**ASUNTO:** CABLE DE ALIMENTACIÓN Y CAJETÍN DE RED**Fecha:** 20-04-09

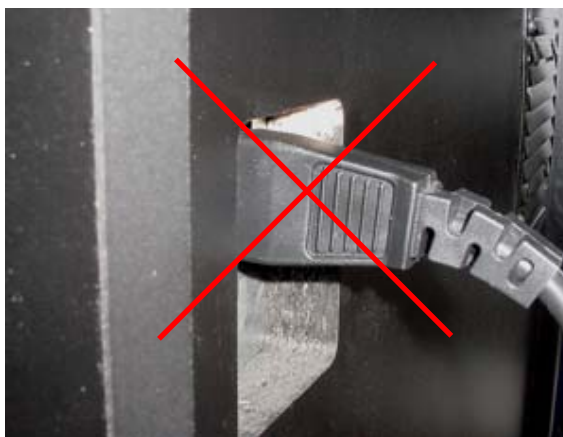
En los modelos con F.A. ALCATEL debe de utilizarse el cable de alimentación que viene de serie con la máquina, ya que se han dado casos que reutilizando otros tipos de cables “no acodados” pueden llegar a romper el cajetín de red, como por ejemplo realizar movimientos sobre la máquina, adosarla a la pared, etc.

Puede romper el cajetín de red. (NO ACODADO)

Correcto ! (ACODADO)

**ASUNTO:** CABLE DE ALIMENTACIÓN Y CAJETÍN DE RED**Fecha:** 20-04-09**- SOLICITUD DE MATERIAL**61231447 *CABLE RED H05VV-F3X1 3M CTOR ACODADO***- CONTACTO**
